COMUNE DI MONTALTO DI CASTRO

INTERVENTI DI SISTEMAZIONE IDRAULICA NEL TRATTO TERMINALE DEL FIUME FIORA: PROPOSTA TECNICO-ECONOMICA PER LA MODIFICA DEL MURO D'ARGINE IN C.A. PER LA MITIGAZIONE DELL'IMPATTO AMBIENTALE

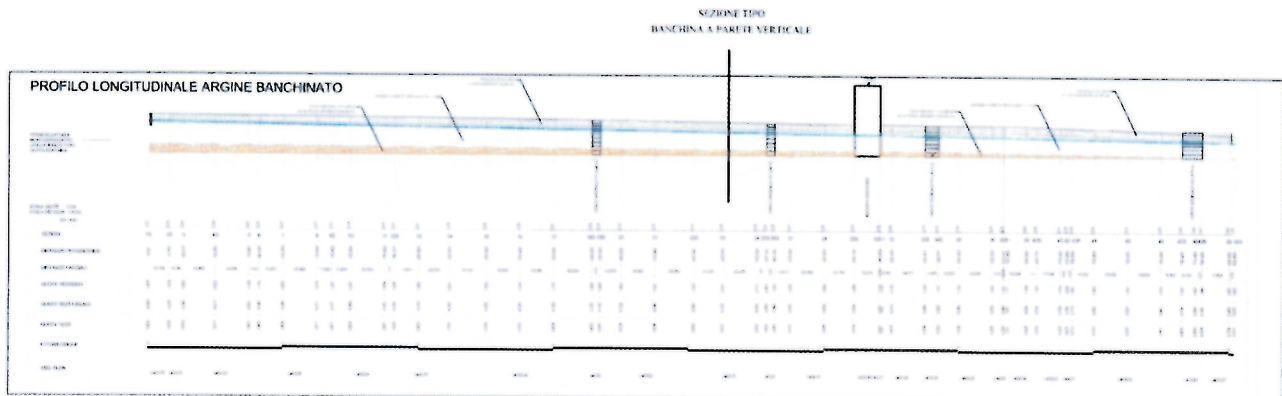
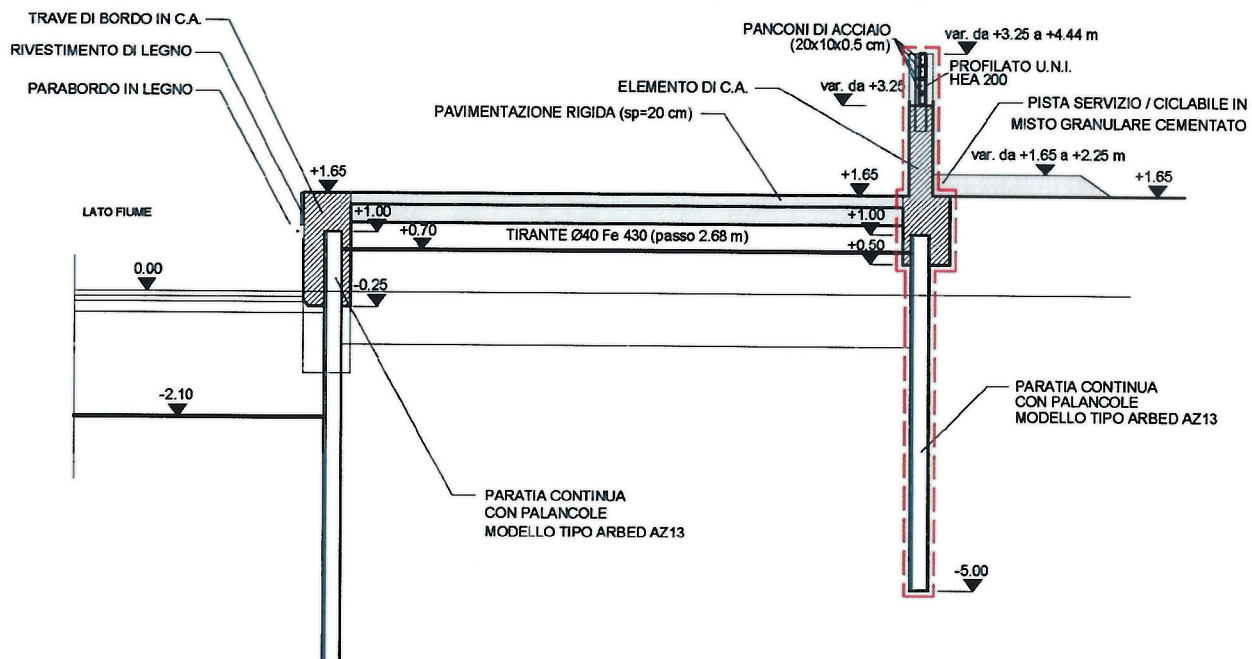
Si è così valutata la possibilità di contenere l'altezza della parte fissa del muro arginale in c.a. facendola variare da circa 1,0 m (in corrispondenza del varco ubicato in prossimità dello scalo di allaggio) fino a raggiungere un valore di circa 1,5 m nella parte più lontana dalla foce (in corrispondenza dell'innesto con l'argine di forma trapezia in terra).

L'abbassamento del muro arginale fisso in c.a. (pari a circa 1,0 m) è stato individuato assicurando il contenimento del massimo tirante idrico che il fiume Fiora assume in occasione delle piene duecentennali, e garantendo il solo franco di sicurezza idraulico mediante il posizionamento di una serie di panconi di tura da collocare sulla sua sommità e lungo tutto lo sviluppo della struttura in calcestruzzo, in analogia a quanto già previsto per i varchi. La proposta alternativa così individuata estende quindi semplicemente il concetto di "sbarramento temporaneo" adottato nei n° 4 varchi applicandolo a tutto lo sviluppo longitudinale dell'argine in c.a.

PANCONI DI TURA
IN ACCIAIO ORIZZONTALI
DIMENSIONI: (20x10x0.5 cm)

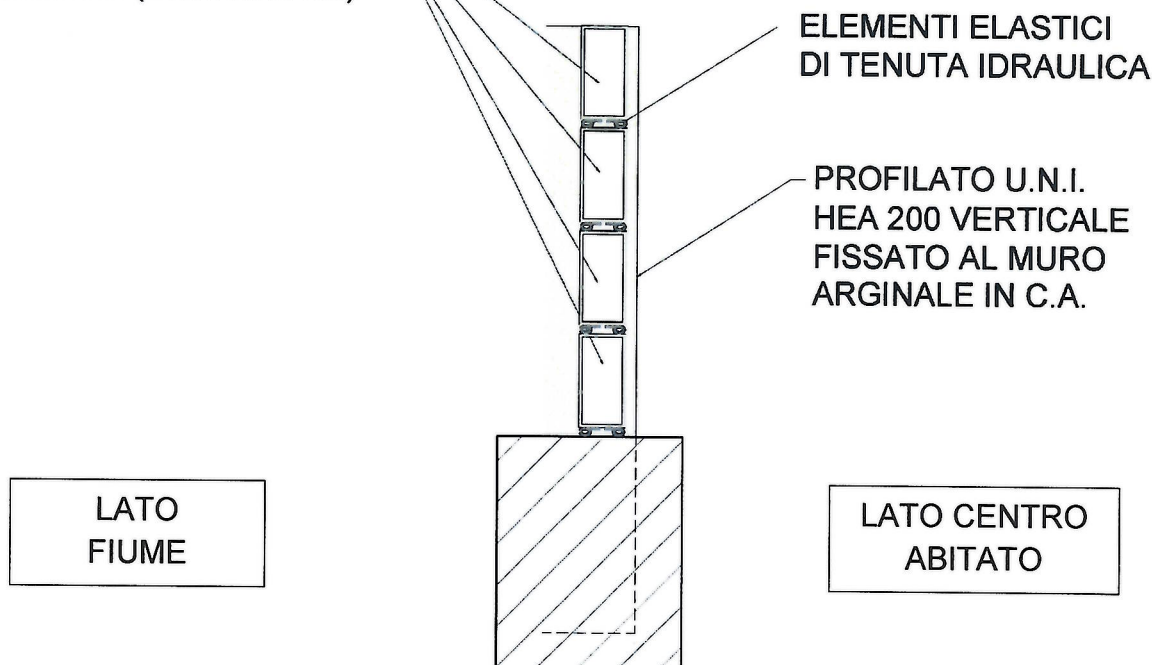
Nella figura precedente è stata riportata la sezione tipo complessiva alternativa a quella appalta, mentre di seguito è rappresentato un dettaglio della sommità del nuovo muro arginale ad altezza ridotta con i n. 4 panconi di tura (ciascuno di dimensioni pari a 20 x 10 x 0,5 cm) dotati di elementi elastici (in PeAD o neoprene) per la tenuta idraulica che raggiungono un'altezza complessiva di circa 90 cm corrispondente al franco di sicurezza idraulico. I panconi sono posizionati in orizzontale e trattenuti da elementi verticali (profilati metallici HEA 200 mm) fissati al muro arginale in c.a..

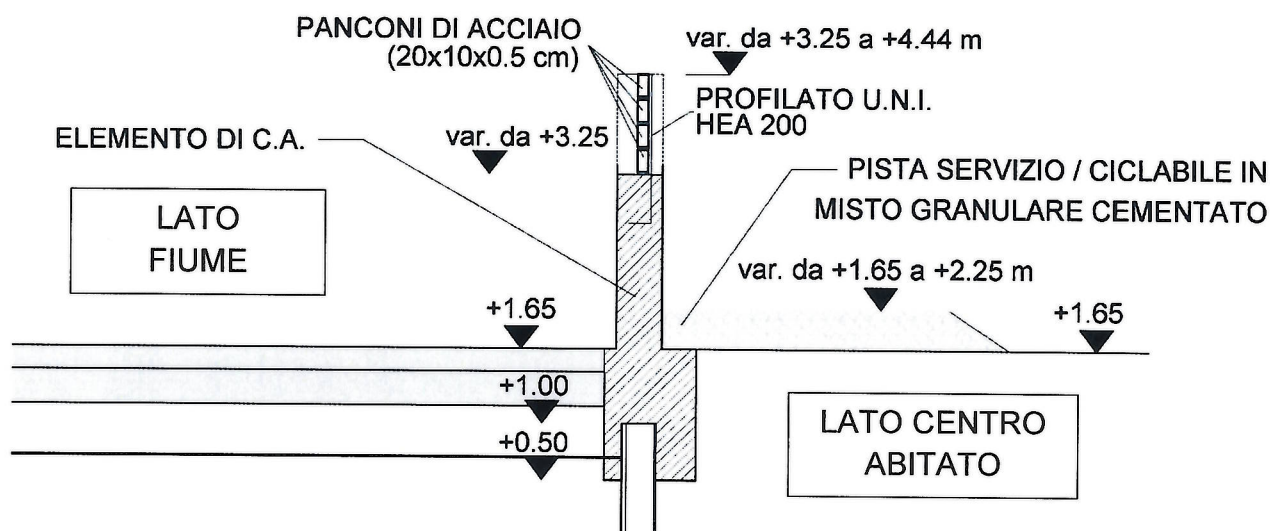
La nuova sezione si completa, lato centro abitato, di una pista di servizio che in estate può essere utilizzata come pista ciclabile, di altezza variabile e incrementale nello spessore a partire dal piazzale adibito a parcheggio (in cui la quota è proprio pari a quella del previsto banchinamento di +1,65 m sul l.m.m.), al fine di ottenere un muro arginale ad altezza ridotta che consenta di poter spaziare liberamente con lo sguardo verso il fiume.

Come si evince dalla precedente immagine lo spessore della nuova pista raggiunge al massimo 60 cm (nella parte più a monte prossima alla sezione di innesto all'arginatura trapezia in terra) ed è stata studiata proprio per garantire una ridotta altezza del nuovo muro arginale che consente di non avere ostacoli visivi lungo tutto lo sviluppo della nuova struttura in c.a. La sua realizzazione è prevista con materiali granulari (misto granulare cementato) resistente per l'utilizzo previsto e di seguito meglio descritto.
